東海第二発電所 設計及び工事計画に係る説明資料
(防潮堤（鋼製防護壁）の構造変更)

2026年4月10日
日本原子力発電株式会社

STEP 3の審査会合においては、代表的な応力を用いた防潮堤（鋼製防護壁）の構造成立性について説明した。今回はSTEP 4で説明する内容のうち「追加基礎・地盤改良による周辺施設への影響評価」及び「施工性・検査の確認結果」を説明するとともに、これまで審査会合で受領したコメントについても当該説明の中で回答する。

影響評価検討に係る概要

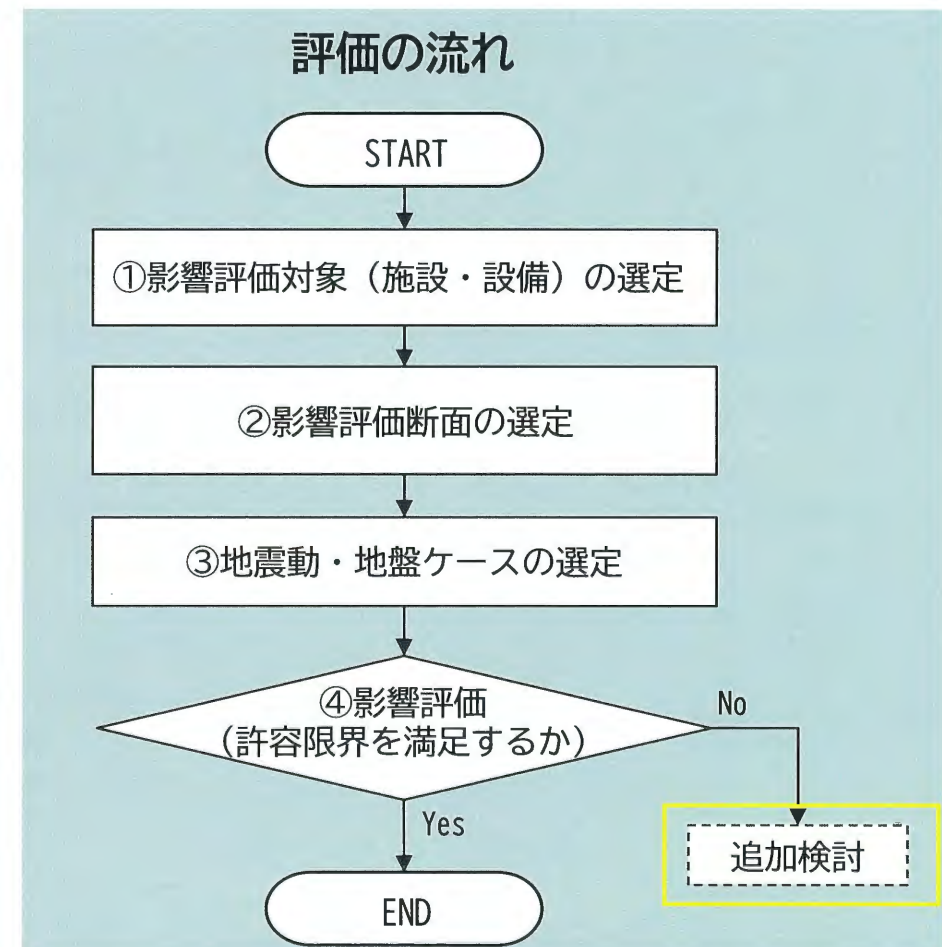
審査会合	コメント	回答
第1280回	⑧ ● 地盤改良，新規基礎追加等については，周辺施設に与える影響を網羅的に検討すること。また，実現性のある工事計画を綿密に立案すること。	今回回答

No	回答概要
⑧	<p>防潮堤（鋼製防護壁）の構造変更に伴い，追加基礎（鋼管杭）と周辺地盤の地盤改良を取り入れることとした。このうち，追加基礎（鋼管杭）については，設置範囲が限定的であり，周辺地盤に対し剛性が小さい等の理由から周辺施設に与える影響はないと判断し，広範囲に実施される地盤改良について，周辺施設に与える影響を網羅的に検討した。</p> <p>検討にあたっては，周辺施設との位置関係から影響評価の対象となる施設・設備を選定の上，耐震性への影響を確認した。施設・設備の評価結果は以下のとおり。</p> <p>また，工事計画の実現性，管理方法については，本資料の「3. 施工計画及び品質管理方法」で説明する。</p> <p>【施設】</p> <p>各施設において，追加地盤改良体を反映したモデルにより算出した照査値等を既工認時の結果と比較したところ，増減はあるものの，大きな差異が見られなかった。また，上記の照査値等を用いて算出した比率を既工認時の最大照査値に乗じることで，追加地盤改良体による影響評価を実施したところ許容限界を満足することから，構造変更に伴う地盤改良体とその周辺施設の耐震評価に影響を与えないことを確認した。</p> <p>【設備】</p> <p>各設備が設置されている断面において，追加地盤改良体を反映したモデルにより算出した最大応答加速度及び床応答曲線を既工認時の結果と比較したところ，増減はあるものの，既工認時の耐震評価に適用している設備評価用最大応答加速度及び床応答曲線に対して下回っていることから，構造変更に伴う地盤改良体とその周辺設備の耐震評価に影響を与えないことを確認した。</p>

防潮堤（鋼製防護壁）の構造変更に伴い周辺地盤に地盤改良を実施する計画であり、本地盤改良体の改良範囲は、防潮堤（鋼製防護壁）の近傍に位置する複数の施設・設備の周辺地盤に及んでいる。

周辺地盤の地盤改良により、施設・設備への地震時加速度や変位等が変化すると考えられる。また、既設の鋼管杭等の地中構造物に対し地盤改良体と原地盤の剛性差が与える影響等がある。そのため、**地盤改良による施設・設備の耐震評価への影響について確認する。**

地盤改良（セメント系，薬液注入）範囲

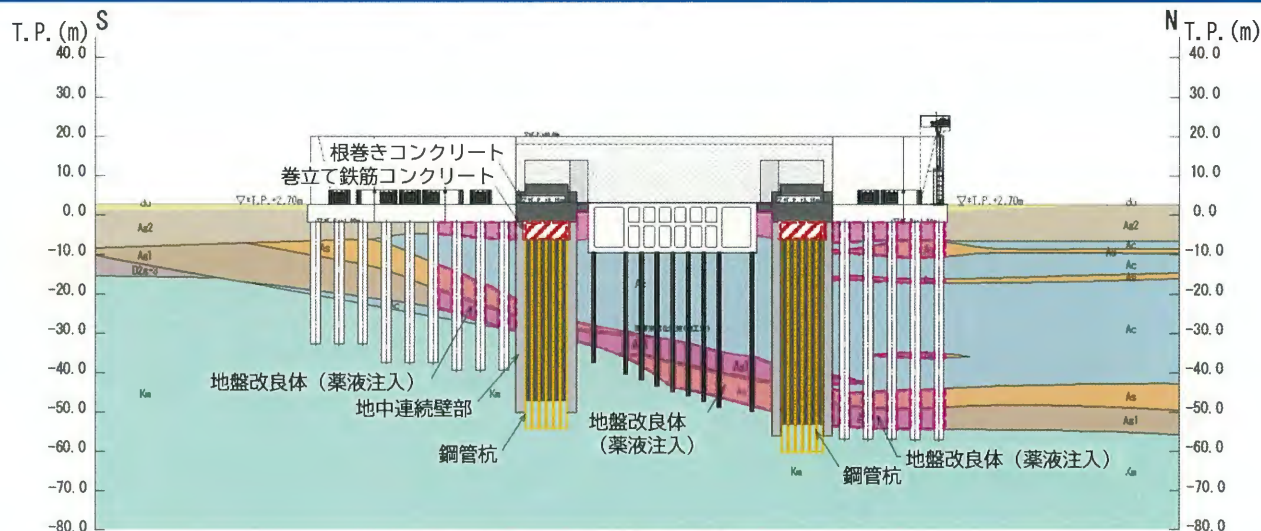
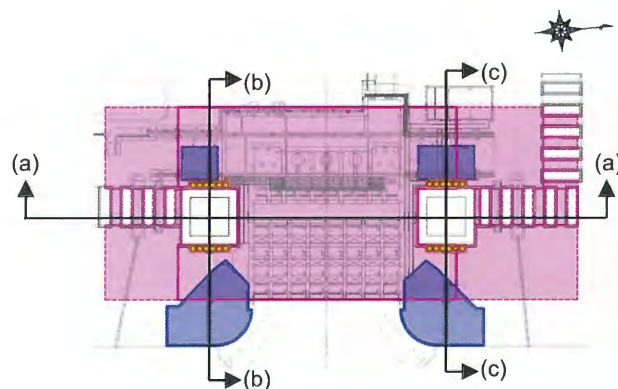
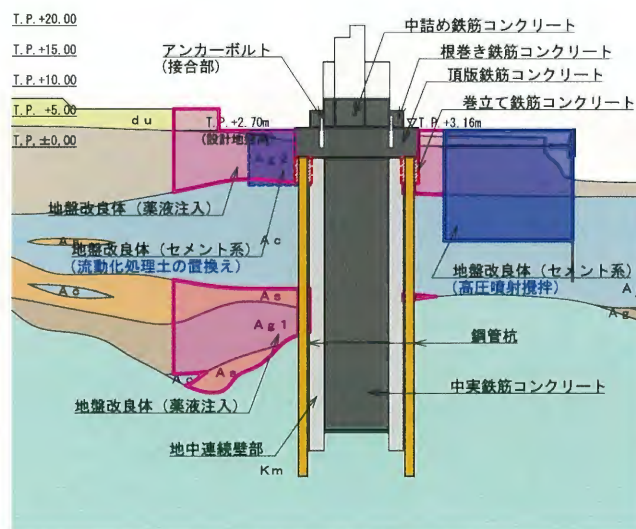
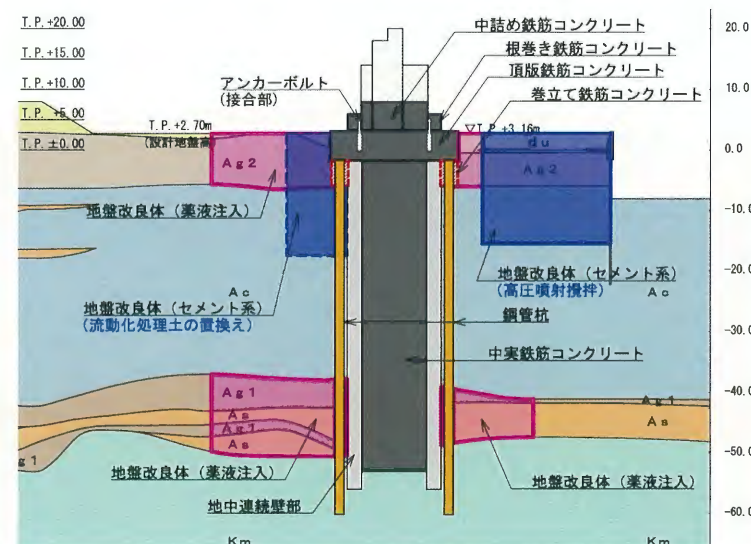
審査会合	コメント	回答
第1280回	⑨ ● 地盤改良を新たに実施する場合には改良土全体が所定の強度を有していることを確認するための品質管理方法について、設工認で示す内容、使用前事業者検査で示す内容を整理すること。	今回回答
第1376回	⑰ ● 改良品質の不確かさの要因の整理について、不確かさの要因の抽出に至る検討プロセスを詳細に示し、不確かさの要因が網羅的に抽出されていることを示すこと。	今回回答
	⑱ ● 地盤改良薬液注入の品質管理について、材料試験の規格、供試体の作成方法、管理値の設定における標本数の妥当性など、材料試験や品質検査の方法について、詳細に説明すること。	今回回答

No	回答概要
⑰	「土木事業における地質・地盤リスクマネジメントのガイドライン」（国土交通省，（国研）土木研究所）に示される不確実性によるリスク要因に基づき、地盤改良における改良品質の不確かさに関わるリスク事象を網羅的に洗い出した。洗い出したリスク事象について、本工事のうち、地盤改良（薬液注入）への影響を確認し対策の要否を検討した。対策が必要と判断したリスク事象について 具体的な対策 を立案した。
⑱	地盤改良（薬液注入）の品質管理について「浸透固化処理工法技術マニュアル 平成22年6月」に基づき実施した材料試験（供試体の作製含む）や品質検査の方法を規格基準とともに整理した。具体的には、同マニュアルに示される配合試験や品質管理で用いる材料試験は、地盤工学会基準JGS（供試体の作製（三軸試験の供試体作製・設置方法）、液状化強度試験（繰返し三軸圧縮試験，繰返し中空ねじりせん断試験）） 及びJIS（土の一軸圧縮試験，シリカ含有量試験（ICP発光分光分析）） に従って実施する。 管理値の設定における標本数について、強度試験は規格基準以上の標本数を採取しており標本数は妥当であると判断した。シリカ含有量増分量の検体は、JGSの基準に従い相対密度を合わせた供試体を試験室にて改良していることから、シリカ含有量増分量の結果のばらつきは小さい。マニュアルには標準標本数は定められていないが、信頼性を高めるため一軸圧縮試験（3標本）、液状化強度試験（4標本以上）の規格基準の標準を超える標本数で評価した。
⑨	地盤改良の品質管理の方法について、設工認で示す内容及び使用前事業者検査で示す内容を以下の 通り 整理した。 ・設工認段階で説明する内容である地盤改良の設計上の取扱い及び性能目標（要求品質， 管理基準値等 ，設計に用いた強度）を明確にした。 ・使用前事業者検査の実施内容（適用する基準類，検査項目・時期及び頻度・方法， 管理基準値等 ）を明確にした。

- 防潮堤（鋼製防護壁）周囲に，地震による地盤の液状化を防止するため，地盤改良（薬液注入）を実施する。
- 防潮堤（鋼製防護壁）西側に，津波波力に対する基礎の変形を抑制するため，地盤改良（セメント系）を実施する。
- 地盤改良の範囲は各図の通り。
